Vysvetlenie informácií III.

Názov zákazky: „**Rekonštrukcia mosta ev.č. 50-310 Ludvíkov dvor**“

VZOROVÝ REZ SDP SO ŽĽABOVKOU 1:50

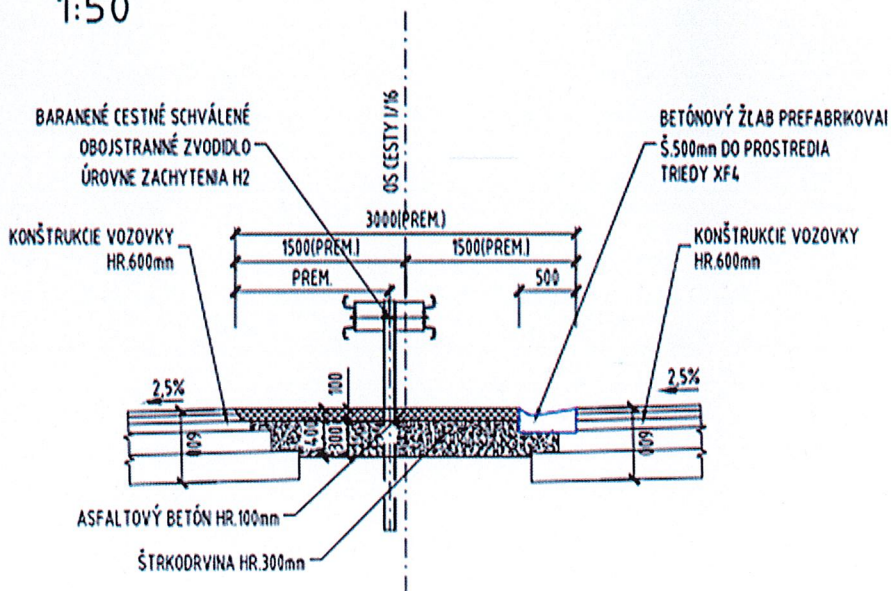
„11251001 - Položka č. 57 Doplnujúce konštrukcie, priekopové žľaby, z betónu prostého tr. C 30/37 (B35)“ – vo výkaze je vykázaných výmera 109,10 m, pričom súčasťou výmery je aj výmera 40,0 m a 40,0 m. Nakoľko výmeru 40,0 m + 40,0 nie je možné z výkresovej dokumentácie identifikovať, na základe výmery sa domnievame, že ide o odvodnenie pri novovybudovaných prejazdoch SDP.

Môže verejný obstarávateľ potvrdiť, že sa jedná o odvodnenie SDP v mieste novovybudovaných prejazdov SDP?

Ak sa jedná o odvodnenie SDP v mieste novovybudovaného prejazdu SDP, môže verejný obstarávateľ poskytnúť vzorový rez SDP v mieste prejazdu s odvodnením?

Áno, jedná sa o odvodnenie SDP v mieste novovybudovaných prejazdov. Výmera 40+40 je správna. Vzorový rez SDP v mieste prejazdu s odvodnením sa nachádza v časti D.1 výkres č. D.1.17.
